INFORME DE VISITA DE CONTROL
N° 014-2020-OCI/5353-SVC

**VISITA DE CONTROL A LA EJECUCIÓN DE LA OBRA:
“REMODELACIÓN DE LA SALA DE CUIDADOS INTENSIVOS,
SALA DE HOSPITALIZACIÓN, SALA DE MONITOREO Y SALA
DE OBSERVACIÓN; ADEMÁS DE OTROS ACTIVOS EN EL (LA)
EESS HOSPITAL REGIONAL JOSÉ ALFREDO MENDOZA
OLAVARRIA JAMO II-2 TUMBES EN LA LOCALIDAD TUMBES,
DISTRITO, PROVINCIA, DEPARTAMENTO TUMBES”**

INFORME DE VISITA DE CONTROL
N° 014-2020-OCI/5353-SVC

Imagen n.º 1

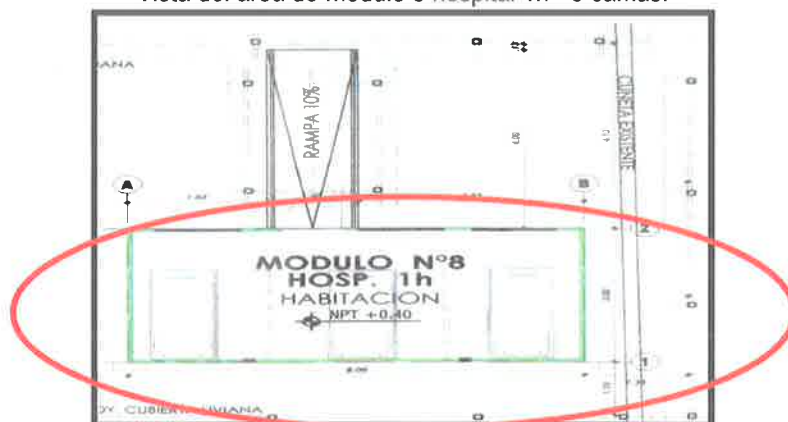
1. **La distribución de camas en los ambientes de hospitalización n.º 8 y 9 existentes, no cumplen con las dimensiones técnicas establecidas:** La Norma Técnica de Salud (NTS) n.º 110-MINSA/DGIEM-V.01, en el artículo 6.2.1.16 menciona que: "...Sector de habitaciones (superficie total) 8,00 m²/persona...". Al respecto, de los "ambientes existentes", tenemos que para el área del "módulo n.º 8 hospital 1h", se ha considerado un ambiente de 6,00x3,00 = **18,00 m² de área, para 3 camas, con lo que se obtiene 6,00 m² por persona**; de igual manera sucede para el área del "módulo n.º 9 hospital 1i", donde se ha considerado un ambiente de 6,00x3,00 = **18,00 m² de área, para 3 camas, con lo que se obtiene 6,00 m² por persona**; situación que inobserva la normativa descrita. Al respecto, se muestran las imágenes siguientes correspondientes a los planos del expediente técnico:

Vista del área de módulo 8 hospital 1h - 3 camas.

Imagen n.° 2

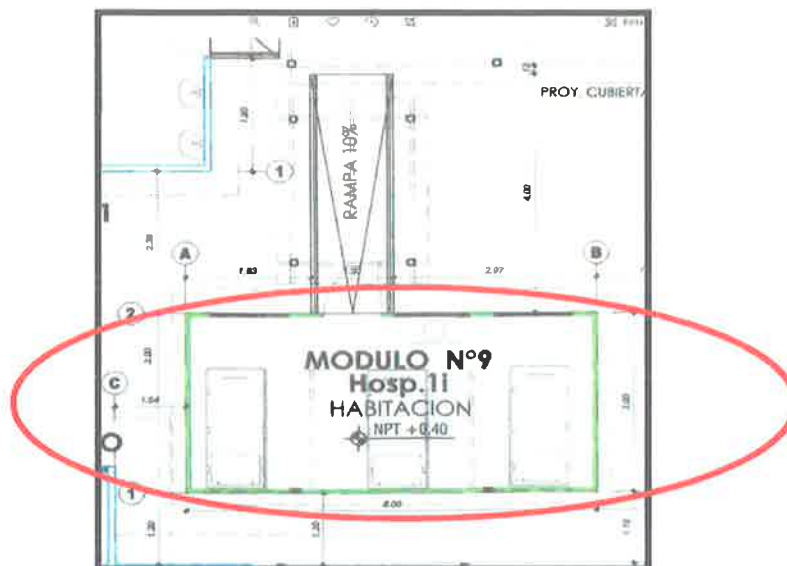
Vista del área de módulo 9 hospital 1i - 3 camas.

Imagen n.º 3

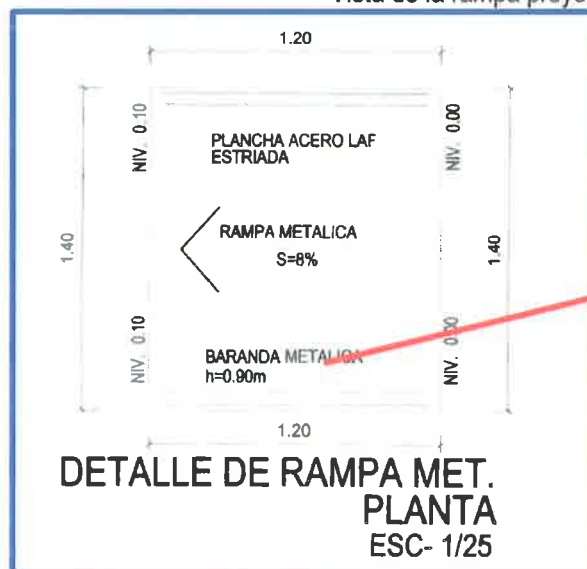
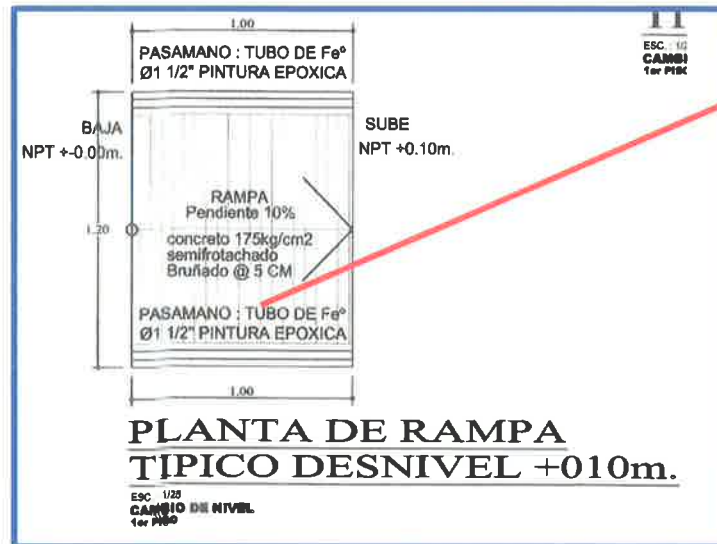
- Respecto a la Rampa, se ha verificado que en el plano A17 Arquitectura del expediente técnico aprobado por la "Entidad", proyecta la construcción y considera una rampa de ancho de 1.00 y 1.20 como se puede apreciar en detalle de rampa metálica vista de planta; sin embargo, dicho expediente no consideró dimensiones y características para dicha estructura, conforme lo requiere el artículo 6.2.1.1 Flujos de circulación, Circulación vertical de la Norma Técnica de Salud (NTS) n.º 110-MINSA/DGIEM-V.01, que señala que: "...El ancho mínimo libre de una rampa no será menor de 1,25 m..." así como, que "...El acabado del piso de rampa debe ser antideslizante y/o bruñado cada 10 cm y debe tener barandas a ambos lados..."; es decir, señala el ancho libre de una rampa no será menor a 1.25 m., a continuación se muestra imágenes del plano A-17.

Ancho de rampa = 1.20 m.

Ancho de rampa = 1.00 m.

En torno a ello, se advierte que el expediente técnico aprobado por la "Entidad", no ha considerado dimensiones y características técnicas para la ejecución de las rampas; situación que posibilitaría que la estructura no cumpla la funcionalidad para la cual fue diseñada.

Imagen n.º 5

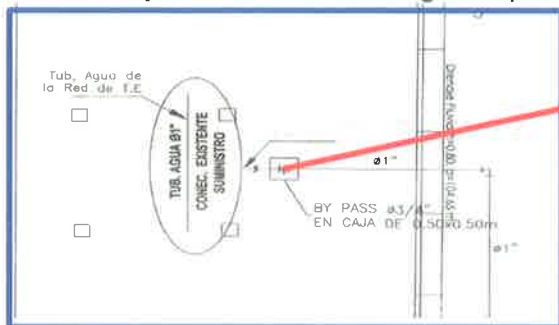
- **En el expediente técnico no se describe la factibilidad de agua potable de la red pública:**

Vista de planta de la tubería de agua de ϕ 1" de la red exterior, según plano IS-01

En obra, se verifico que no existe tubería de agua de la red exterior.

Imagen n.º 6

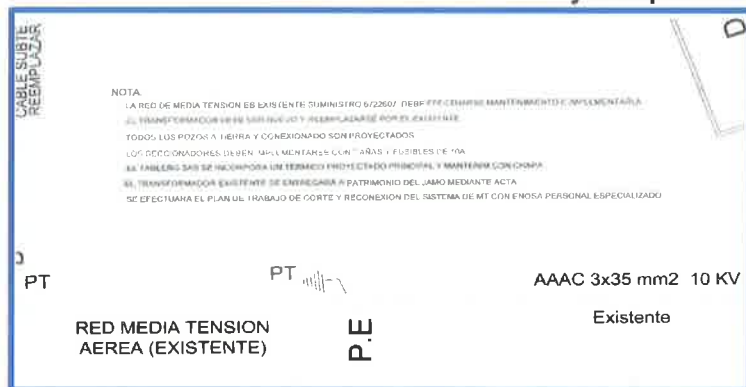
- **En el expediente técnico no existe factibilidad de suministro de baja tensión para las instalaciones eléctricas:**

Según contrato de la ejecución de la obra n.º 003~2020/GOB.REG.TUMBES-GRI-GR, el plazo de ejecución de obra es de 60 días calendario, cuya fecha de término es el 5 de octubre de 2020; sin embargo, en la visita de control se verificó que aún se tienen trabajos pendientes de realizar tal como se ha revelado en el acta de inspección física n.º 001-2020/GOB.REG.TUMBES-OCI/VCIII, numeral 5; siendo uno de los trabajos pendientes las instalaciones eléctricas, por lo que al respecto, se solicitó en obra el trámite realizado para baja tensión, obteniendo la respuesta del jefe de supervisión de la obra quien manifestó que no cuenta con la documentación mediante la cual la Entidad, haya solicitado a la empresa de electrificación ENOSA dicho trámite⁴, situación que, además, estaría sumando al retraso en la ejecución de la obra.

Señala el transformador debe ser nuevo y reemplazarlo por el existente.
